MODIFICATION N°2 DU PLUI - PIECE N°1

NOTE DE PRESENTATION

Secteur Bièvre Isère

Modification n°2 de droit commun du PLUi.

LA COTE SAINT ANDRE

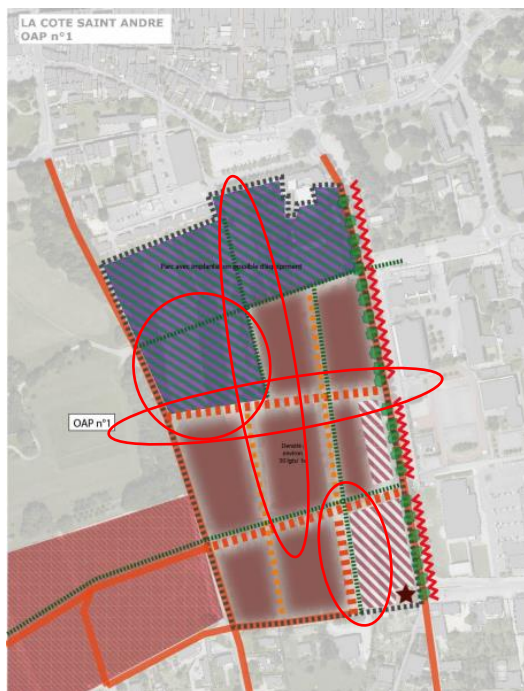
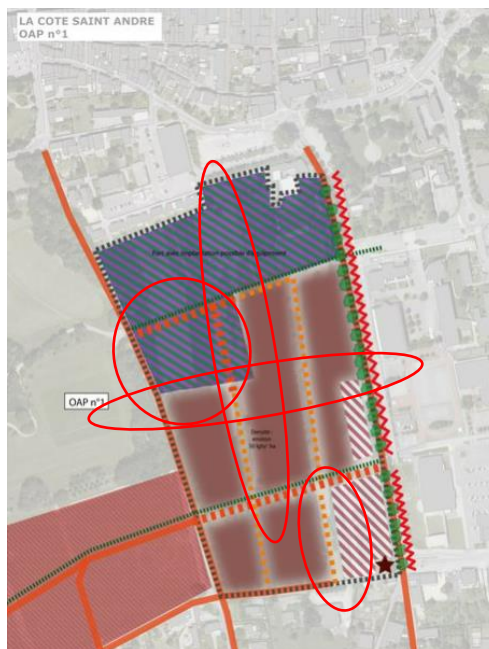
Simple correction à la marge du périmètre de l'OAP2, en cohérence avec la zone constructible de la planche graphique.

Le périmètre de l'OAP est légèrement adapté afin qu'il soit en cohérence avec l'emprise de la zone 1AU désormais mobilisée sur le site (voir évolution de la planche graphique). Les attendus d'aménagements de l'OAP sont adaptés, visant plus particulièrement à assurer une ouverture visuelle sur le site protégé de la ferme Berlioz en aménageant, notamment, un espace paysager et la réalisation de formes urbaines adaptées.

• Ajustement du périmètre de l'OAP • Positionnement d'un seul accès entrée/sortie sur l'avenue Camille Rocher. • Mise en place d'un secteur traité de manière différenciée, permettant une ouverture visuelle sur la ferme Berlioz (espace paysager et formes urbaines moins dense) • Réorganisation mineure du principe de voirie de desserte interne en lien avec les corrections apportées ci-dessus. Modifications apportées à l'OAP n°6 : • Simple correction de forme du schéma indicatif positionnant l'usine à gaz Modifications apportées à l'OAP n°9 : • Suppression de quelques principes de liaisons douces à créer le long de l'avenue centrale de la ZAE.	L'intercommunalité a déjà mené en partie des travaux sur la création de cheminements piétons en interface avec la ZAE. Des réflexions sont également menées sur la desserte interne. A cet égard quelques ajustements sont apportés à l'OAP afin que cette dernière n'entre pas en contradiction avec les projets.

PAJAY

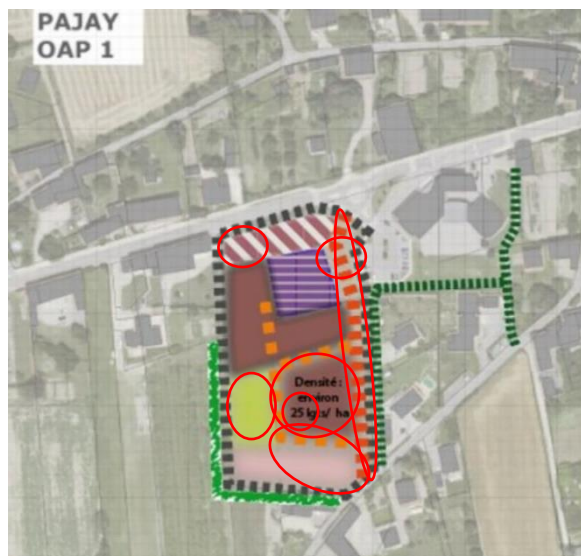
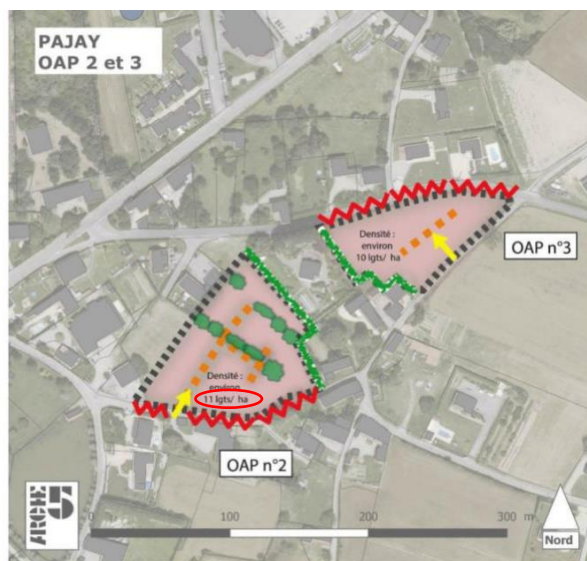
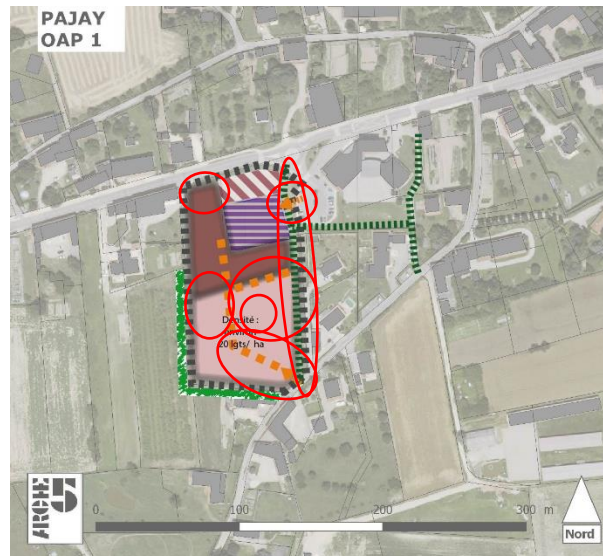
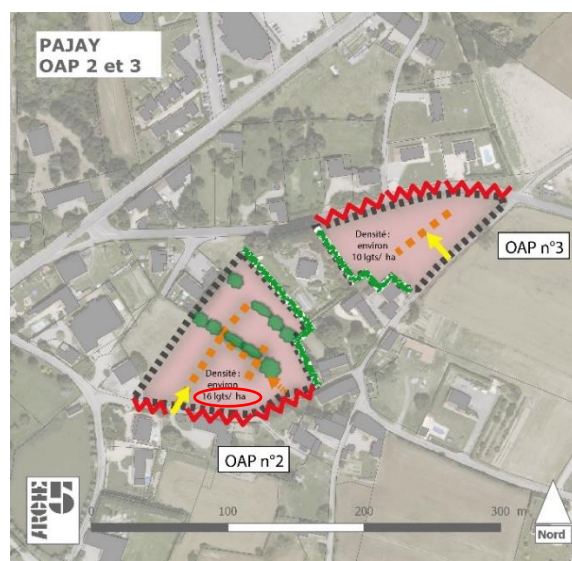
PAJAY	Evolution(s) apportée(s) au(x) texte(s) : <u>Densités</u> Réduire la consommation foncière en incitant à atteindre une densité moyenne : Pour l'OAP n°1 tendre vers 25 20 logements / hectare. Pour l'OAP n°2 tendre vers 11 16 logements / hectare. <u>Orientations et principes d'aménagement</u> • Créer une voirie structurante entre la RD73 et le chemin des terres. Evolution(s) apportée(s) au(x) schéma(s) : Modifications apportées à l'OAP n°1 : • Suppression du principe de voirie structurante • Remplacement du principe de voirie structurante par un principe de liaison douce à créer • Ajout de deux principes d'accès au secteur, l'un au sud et l'autre au nord • Remplacement d'une partie du front urbain mixte par un secteur dédié au logement • Suppression, au cœur de l'OAP, du "secteur plus dense où les types maisons groupées, intermédiaires, petits collectifs sont à prioriser" au profit d'un "secteur moins denses où les types maisons groupées, jumelées ou intermédiaires sont à prioriser" • Remplacement d'un espace vert à créer par un "secteur moins denses où les types maisons groupées, jumelées ou intermédiaires sont à prioriser" • Remplacement de l'objectif de densité, de 25 à 20 logements / hectare Modifications apportées à l'OAP n°2 : • Remplacement de l'objectif de densité, de 11 à 16 logements / hectare	Adaptation des attentes d'aménagement, de densité et d'accès/ desserte de l'OAP 1 : La nouvelle vision pour l'aménagement de ce site consiste à diminuer très légèrement l'intensité urbaine. Il est opéré un rééquilibrage des objectifs de densité entre l'OAP n°1 et l'OAP n°2. La RD73 et le chemin des terres ne sont plus à relier par une voie pour véhicules motorisés mais par une voie douce (en cohérence avec l'école située en immédiate proximité à l'Est). La desserte interne de l'OAP est à cette occasion précisée. La création d'un espace vert est maintenue comme objectif dans les orientations écrites, mais elle est supprimée des orientations graphiques pour améliorer la marge de manœuvre du porteur de projet. Adaptation des densités de l'OAP 2 : En cohérence avec le changement opéré sur la densité de l'OAP 1, la densité de l'OAP 2 est relevée à 16 logements/ha

ROYBON Extrait du PLUi opposable avant modification	ROYBON Extrait du PLUi suite à la modification n°2	
OAP 1 	OAP 1

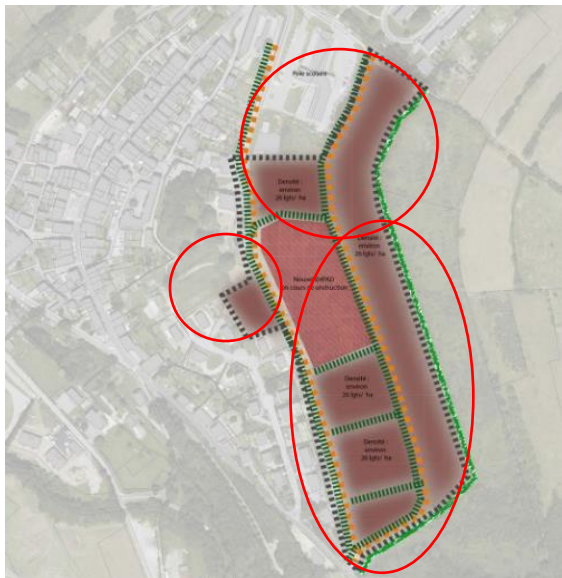
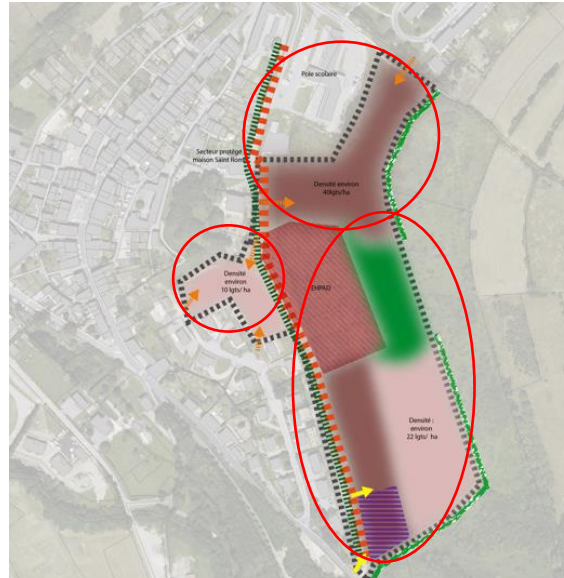
<u>Mixité sociale</u> OAP n°1 : Réaliser 26 LLS a minima <u>Sensibilités environnementales</u> Pour l'OAP n°2 : pelouse sèche – zone rudérale, lande à genêt, jeune forêt ; Enjeux faune et flore. <u>Orientations et principes d'aménagement</u> OAP n°1 Le parti d'aménagement de cette zone à urbaniser de l'urbanisation du site devra être envisagé comme une greffe au village. Sa capacité d'accueil doit être optimisée, conformément aux objectifs démographiques de la commune. Cette densité forte est cohérente avec l'ambiance urbaine environnante de tissu urbain dense. Il s'agit de prolonger le village sans effet de coupure, avec un secteur à vocation résidentielle, dans une urbanisation raisonnée, économe de superficie de terrain par la densité « urbaine » différenciée de l'occupation des sols. L'ouverture à l'urbanisation est conditionnée par la réalisation d'un schéma d'aménagement intégrant les prescriptions suivantes : • Typologie de l'habitat : intermédiaire ou groupé en continuité avec l'ambiance du village. En partie Nord des petits collectifs pourront être imaginés, en continuité des formes existantes périphériques. • En partie sud, un secteur devra être réservé à l'accueil d'un futur équipement public (accueil d'une gendarmerie en projet). La localisation et l'emprise figurée sur le schéma de l'OAP reste indicative. • La variété des masses végétales constitue un élément visuel déterminant dans la construction du paysage de la commune. La protection de ces éléments comme les haies et bosquets bordant les secteurs constructibles est conseillée ainsi que la création de nouveaux écrans végétaux de même nature (haies constituées d'essences végétales indigènes et variées) et le maintien d'une ouverture naturelle en amont de l'EHPAD située en partie centrale du site. • Les circulations devront être organisées pour créer une liaison fonctionnelle incluant la circulation des piétons avec l'urbanisation existante vers le centre bourg et les secteurs d'équipement nouveaux de Roybon. Des voi-	La densité globale attendue est conservée mais les densités attendues sur les différents secteurs de l'OAP sont affaiblies. Adaptation des attentes en matière de mixité sociale de l'OAP 1 : Le secteur de mixité sociale a été déplacé sur un secteur situé en périphérie de l'OAP (voir évolution apportée en planche graphique) Rectification d'une erreur matérielle d'indication de sensibilités environnementales pour l'OAP 2 : Le secteur de l'OAP 2 n'est pas concerné par les sensibilités environnementales spécifiées. Il s'agit d'une erreur et se point a été rectifié. Adaptation des attentes de composition de l'OAP 1 : La commune envisage que le site puisse accueillir le projet de nouvelle gendarmerie. Cet équipement est donc mentionné à l'OAP. L'organisation des formes urbaines a été redéployée de manière à ce qu'elle soit plus en rapport avec l'environnement bâti existant et la topographie du site. Enfin le secteur situé en amont de l'EHPAD retrouve une fonction naturelle permettant d'assurer une meilleure transition entre espaces bâtis et espaces non bâtis.

ries internes structurantes assureront la desserte sécurisée et intégreront impérativement des stationnements collectifs et des modes doux. Evolution(s) apportée(s) au(x) schéma(s) : Modifications apportées à l'OAP n°1 : • Elargissement du périmètre en partie Ouest, • Mise en évidence de la voirie structurante publique existante, traversant le site, et desservant l'EHPAD et les futurs sites d'accueil de logements. • Mise en place de figurés pour la gestion des accès internes. • Inscription du secteur privilégié pour l'accueil d'un futur équipement (nouvelle gendarmerie) • Réorganisation et inscription des densités différenciées attendues selon les sites (15 à 20 logements par hectare à l'Ouest, 40 logements par hectares au Nord et 22 logements par hectares au centre et au Sud) • Préservation en espace naturelle de la partie située en amont de l'EHPAD (classée N en planche graphique) Modification apportée à l'OAP3 : • Suppression de l'OAP3	Adaptation des attentes d'accès et de desserte interne de l'OAP 1 : Les modalités d'accès et de dessertes internes ont été retravaillée et simplifiées en cohérence avec la nouvelle composition attendue (secteurs constructibles au Nord, au Sud et à l'Ouest). Les accès s'organiseront depuis les voiries publiques existantes. Suppression OAP3 Suite à décision juridictionnelle du tribunal administratif ayant promulgué l'abrogation de l'OAP (et pour répondre à la recommandation du commissaire enquêteur suite enquête publique), cette dernière est supprimée de la pièce des OAP. Son identification en planche graphique est également supprimée en planche graphique 4.2.1/4.2.2.

SAINT ETIENNE DE SAINT GEOIRS
Extrait du PLUi opposable avant modification

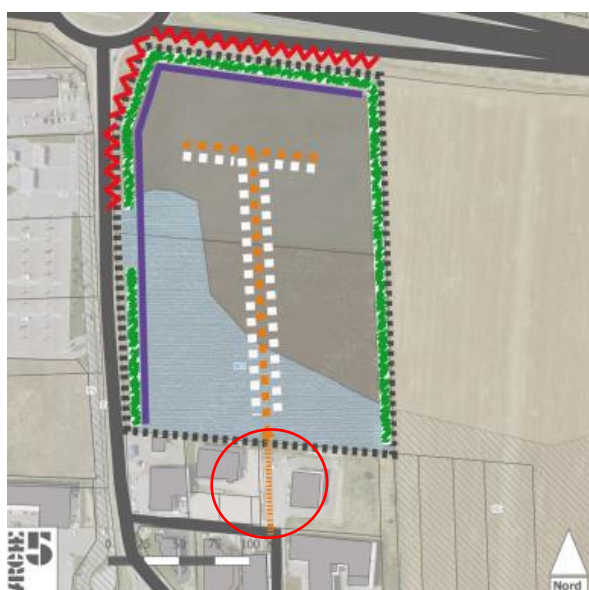
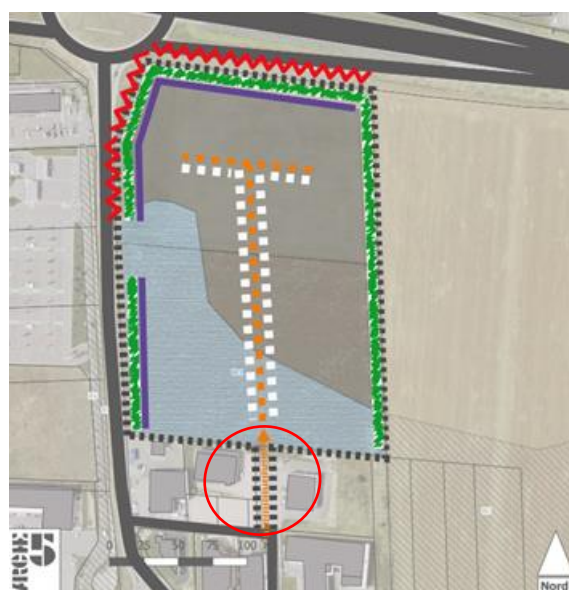
Modification apportée à l'OAP n°9 : Adaptation de périmètre.	ganisation du stationnement sont spécifiées sur le secteur d'accueil commercial afin d'organiser l'aménagement attendu. Adaptation à la marge du périmètre de l'OAP 9 Intégration nécessaire à l'OAP du secteur Sud qui permet de donner l'accès au site et matérialisé par un emplacement réservé. Le périmètre de l'OAP correspond au zonage 1Auia (voir à ce titre l'évolution apportée en planche graphique)
--	--	--

CHAMPIER Extrait du PLUi opposable avant modification		CHAMPIER Extrait du PLUi modification n°2

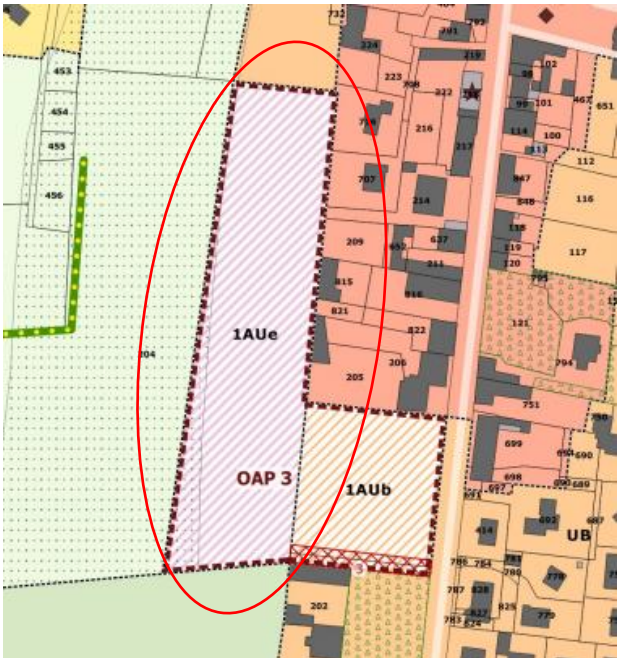
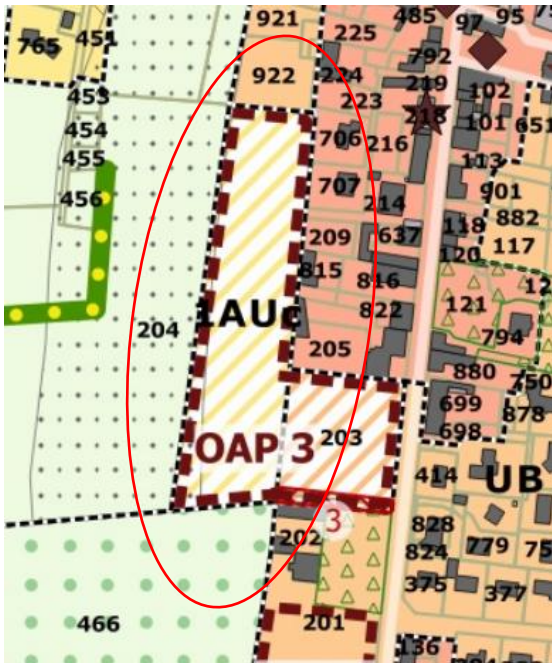
Commune(s) concernée(s)	Correction(s) apportée(s)	Justification(s)
CHAMPIER	Changements d'indices de zonages au sein de zones 1AU <u>Champier :</u> La zone 1AUe est reclassée en zone 1AUc	Changement d'orientation sur l'aménagement du secteur. La commune a souhaité abandonner son projet de réalisation d'une résidence sénior sur le site de la zone classée 1AUe. Le site est ainsi reclassé en zone 1AUc permettant l'accueil de logements. La zone 1AUc a été retenue afin d'assurer une densification modérée en rapport avec l'environnement immédiat. A noter que ce changement n'est pas de nature à bouleverser les équilibres de production de logements sur la commune. L'OAP 2 du centre bourg a été adaptée dans ses perspectives d'accueil (une densité plus faible a été mise en place avec une réduction du potentiel de logements correspondant aux perspectives d'accueil de logements programmés sur le secteur reclassé 1AUc)

ROYBON

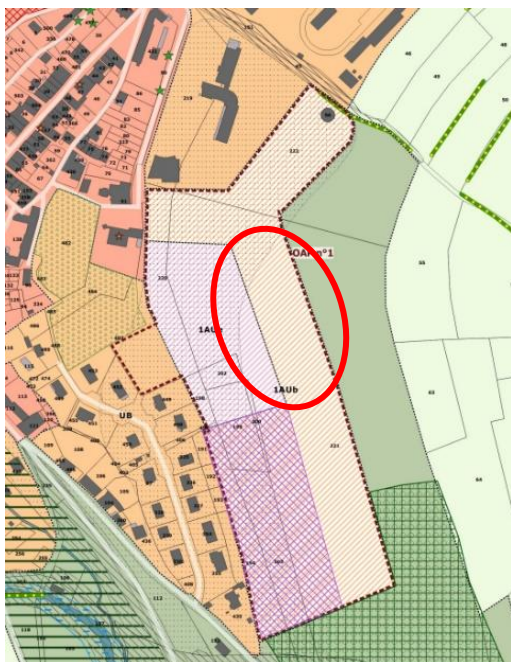
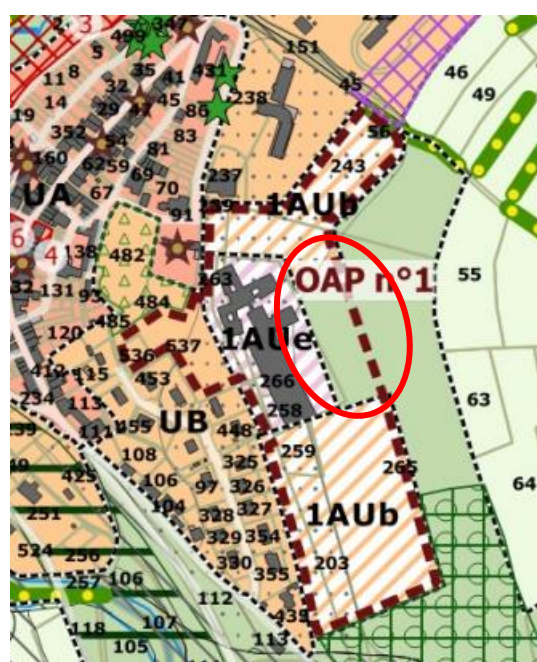
Commune(s) concernée(s)	Correction(s) apportée(s)	Justification(s)
BREZINS LA FRETTE ROYBON SAINT HILAIRE DE LA COTE	Reclassement de zones U, 1AU ou 2AU en zone A ou N <u>Brézins :</u> Reclassement en zone A d'une partie de parcelle classée en zone UC <u>La Frette :</u> Reclassement en zone A d'une zone 2AU <u>Roybon :</u> Reclassement en zone N d'une partie de zone 1Aub (OAP1) <u>Saint Hilaire de la Côte :</u> Reclassement en zone A d'un secteur UD couvert majoritairement par un périmètre de STECAL	Il s'agit ici de redonner une vocation agricole ou naturelle à certains sites pour lesquels une urbanisation n'est plus prévue ou rendue impossible au regard de contraintes environnementales et/ou paysagères. A noter que ces changements participeront à la réduction de la consommation des espaces agricoles, naturels et forestiers. A noter plus particulièrement : <u>Concernant la commune de La Frette</u> (zone 2AU reclassée en zone N), la « perte » de logements potentiels suite à ce déclassement a été compensée par une plus grande densification de la zone 1Aub limitrophe. Voir à ce titre les évolutions apportées aux OAP <u>Concernant la commune de Roybon</u> (zone 1Aub pour partie reclassée en zone N), la « perte » de logements potentiels suite à ce déclassement a été compensée par une plus grande densification de la zone 1Aub située au nord de l'OAP 1. Voir à ce titre les évolutions apportées aux OAP <u>Concernant la commune de Saint Hilaire de la Côte :</u> il s'agit de résoudre une erreur matérielle de classement. Le secteur fait déjà l'objet d'un STECAL. Le classement en zone UD n'est pas approprié et est supprimé.

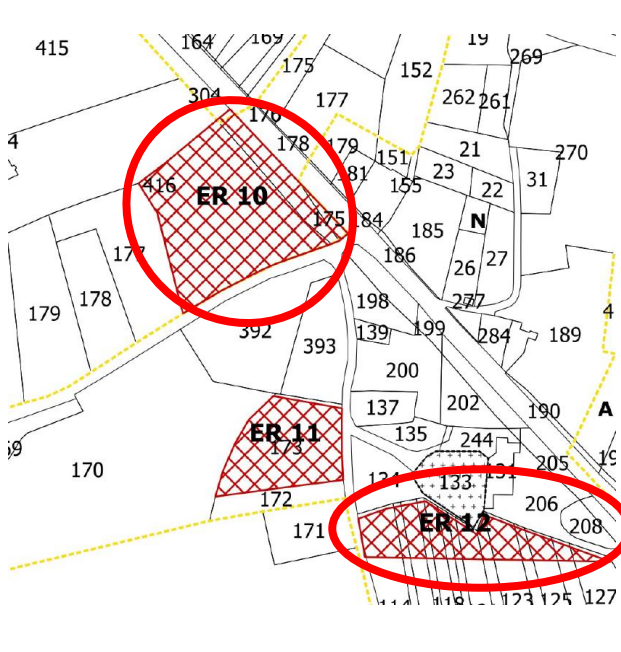
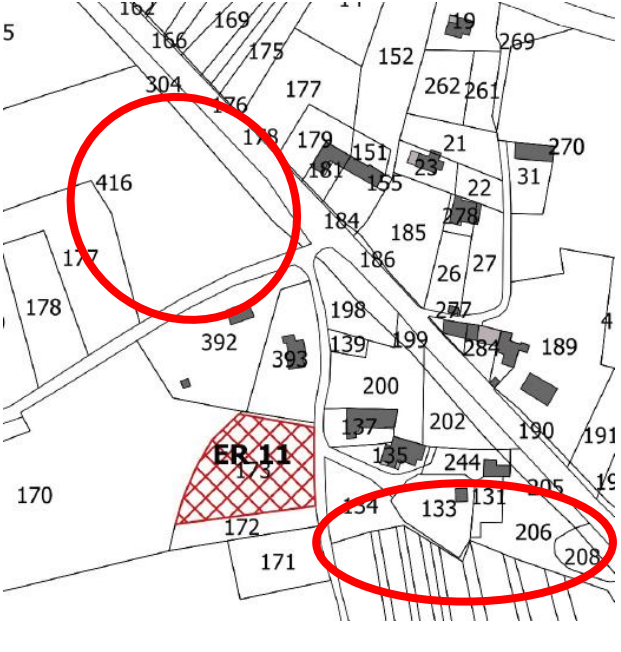
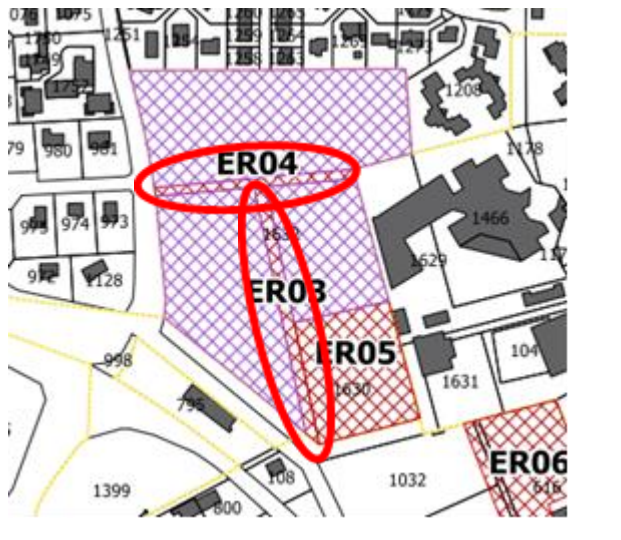
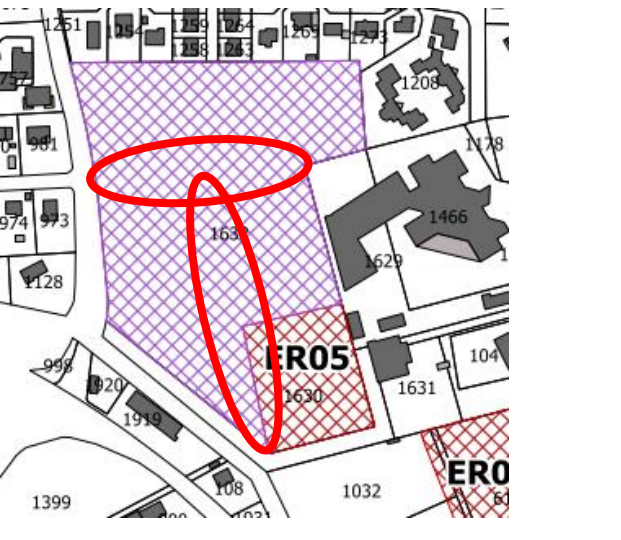
SAINT CLAIR SUR GALAURE Extrait du PLUi opposable avant modification Suppressions sur les ER2 et ER4 	SAINT CLAIR SUR GALAURE Extrait du PLUi modification n°2 Suppressions sur les ER2 et ER4 
ORNACIEUX-BALBINS (Balbins) Extrait du PLUi opposable avant modification Suppression des emplacements réservés ER1, 2, 3, 10 et 12

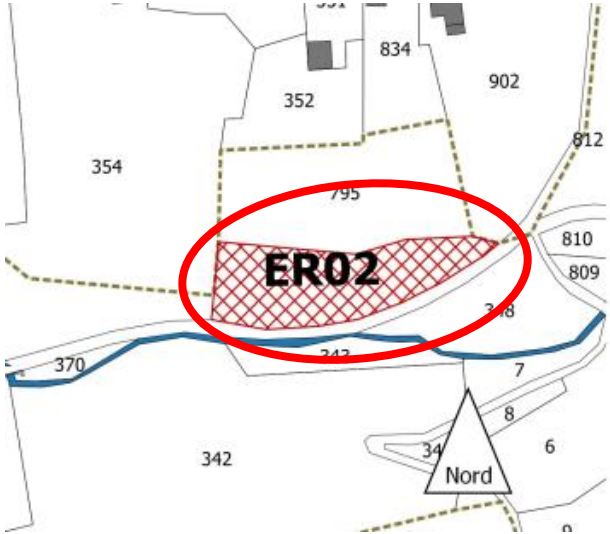
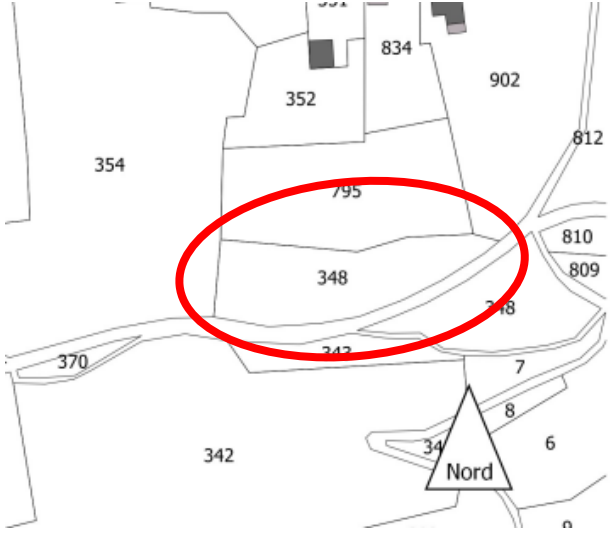
ORNACIEUX-BALBINS (Balbins) Extrait du PLUi opposable avant modification 	ORNACIEUX-BALBINS (Balbins) Extrait du PLUi modification n°2 
SAINT ETIENNE DE SAINT GEOIRS Extrait du PLUi opposable avant modification Suppression des ER3 et 4 	SAINT ETIENNE DE SAINT GEOIRS Extrait du PLUi modification n°2 Suppression des ER3 et 4
